Engineering Change Notice(ECN)

ECN-D-2602-06

(Improvement of T-axis cover assembly)

적용 장비 타입 Applicable project type	NEW 12CH HIZ PROCESS [328-21417, 328-21619]	적용 범위 Scope	■ 신규 발주분 (New order) ■ 기발주분 (Previous order) □ 기출하장비 (Existing shipped equipment)
변경 사유 Reason for change	□ 고객 요청 (Customer request) ■ 품질개선 (Quality improve) □ 원가절감 (Cost reduction) □ 생산성 향상 (Increase productivity) □ 부품 단종 (Part discontinuation) □ 기타 (ETC)	ECR NO.	N/A
		ECN NO.	ECN-D-2602-06
변경 상세 사유 Detailed reason for change	Improvement of T-axis cover assembly		
변경 사항 Changes	변경 전(Before)	변경 후(After)

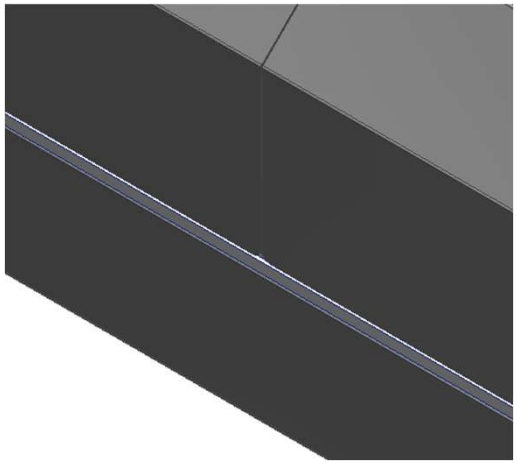
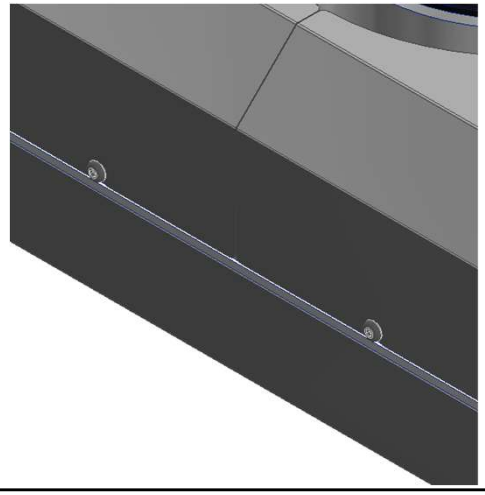
상세내용 Detail	- Part No : CM21P-T000-P001-0 CM21P-T000-P001-0_MIR CM21P-T000-M002-0	Add 2 M5 TAPs for fixing the cover Part No : CM21P-T000-P001-1 CM21P-T000-P001-1_MIR CM21P-T000-M002-1

Part No.		
Before	**→**	**After**
CM21P-T000-P001-0	→	CM21P-T000-P001-1
CM21P-T000-P001-0_MIR	→	CM21P-T000-P001-1_MIR
CM21P-T000-M002-0	→	CM21P-T000-M002-1
